Product Change Notice (PCN)

件名: RA ファミリ/RA2 シリーズ LQFP 用トレイおよび乾燥剤の追加

発行日: 1/26/2023

仕様相違点資料 (LQFPトレイ&乾燥剤追加) 7x7mm,10x10mm

乾燥剤

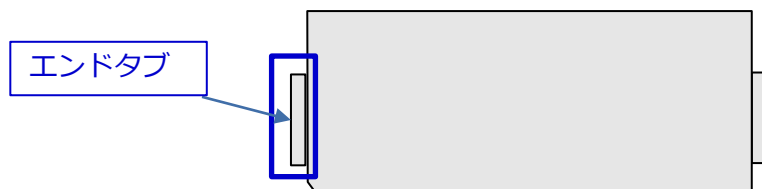
- ・ 乾燥剤の種類を追加します。

※保管条件に変更はございません。

トレイ相違点-1

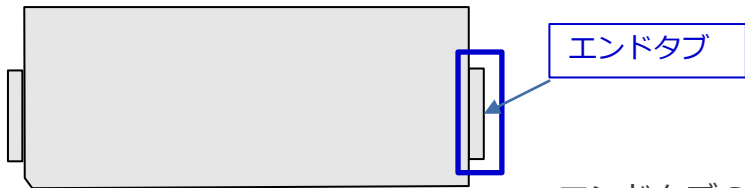
エンドタブの記載内容が異なります。

7x7mm		10x10mm	
追加	従来	追加	従来
